Sujet : [!! SPAM] [INTERNET] Pieces jointes courrier Mmr et Mme

Extrait de l'étude de l'expert Pont et Chaussée

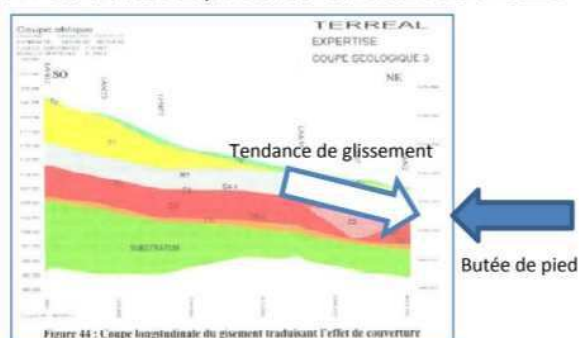
➤ 3.2) – Manque de résistance en cisaillement de l'argile humide – Mécanisme de stabilité du terrain actuel

La présence d'eau en profondeur (la nappe phréatique générale, mais également les nappes secondaires sous forme de poches d'eau) pourrait diminuer sensiblement la résistance en cisaillement de la couche d'argile (influence sur la cohésion), d'où une sensibilité au glissement des couches supérieures du terrain, même si les pentes en jeu sont faibles (accentuées sur les schémas par effet de distorsion d'échelles).

Dans le cas classique d'un terrain horizontal (donc avec les sous-couches du sol également horizontales), sans fouille, aucune résistance au cisaillement des sous-couches n'est mise en contribution. La simple résistance en compression du sol garantit sa stabilité, même si une couche d'argile « mouillée » existe en profondeur.

Pour un terrain argileux vallonné (effet colline), donc avec des sous-couches inclinées sur l'horizontal, la tendance au glissement de la couche superficielle sur sa base argileuse est mobilisée mais aussitôt contrecarrée par la butée en pied de la colline, butée qui s'est créée par la consolidation de la couche glissante elle-même, lors des glissements successifs et presque continus sur des temps très longs.

Au stade actuel, la colline est stable grâce à cet effet de butée en pied, malgré l'existence de couches glissantes potentielles. Mais la butée disparaît dès l'ouverture de la fouille
